ПАСПОРТ ДОСТУПНОСТИ
объекта социальной инфраструктуры (ОСИ)
№ 003

**АКТ ОБСЛЕДОВАНИЯ
объекта социальной инфраструктуры
К ПАСПОРТУ ДОСТУПНОСТИ ОСИ
№003**

Автошкола «АЛЕКС», 298660, Республика Крым, г. Ялта, пгт. Гаспра, ул. Краснозорская, д. 1
Наименование объекта, адрес

Фото 2.3

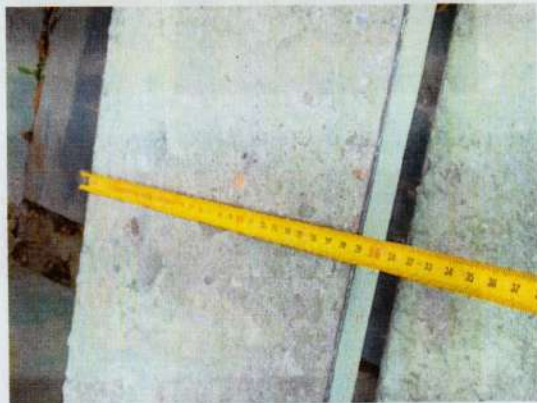
2.2	Пандус (наружный)	нет						
2.3	Входная площадка (перед дверью)	есть	3	2.7	Размер входной площадки менее 1,24x1,15 м СП 59.13330.2020 п. 6.1.4	К	Необходимо расширить входную площадку с пандусом до 2.2 на 2.2 метра	Капитальный
			4	2.4; 2.5	Установлена одиночная ступень СП 59.13330.2020 п. 5.1.19	С,О,К	Необходимо заменить одиночную ступень съездом ³	Капитальный

Фото 3.3

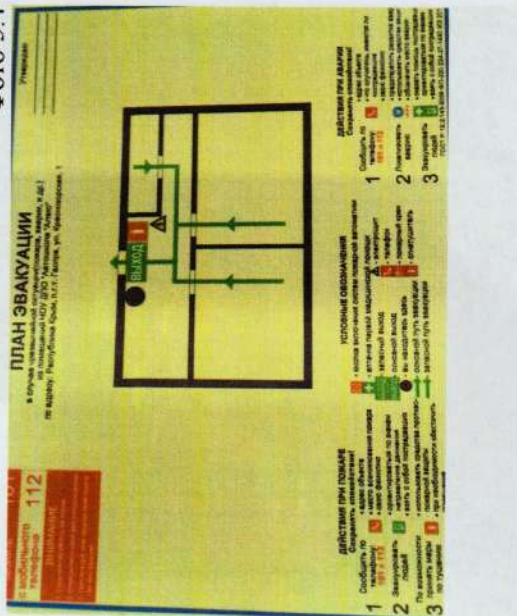
3.1	Коридор (вестибюль, зона ожидания, галерея, балкон)	есть	6	3.1	Не установлена мнемосхема СП 59.13330.2020 п 6.5.1	К,С,Г,О,У	Необходимо установить мнемосхему	Текущий
			7	3.1-3.3	Не оборудованы зоны ожидания для МГН СП 59.13330.2020 п. 6.5.1	С,К,Г,О,У	Необходимо оборудовать обозначить знаками доступности специальные зоны отдыха и ожидания для МГН	Текущий
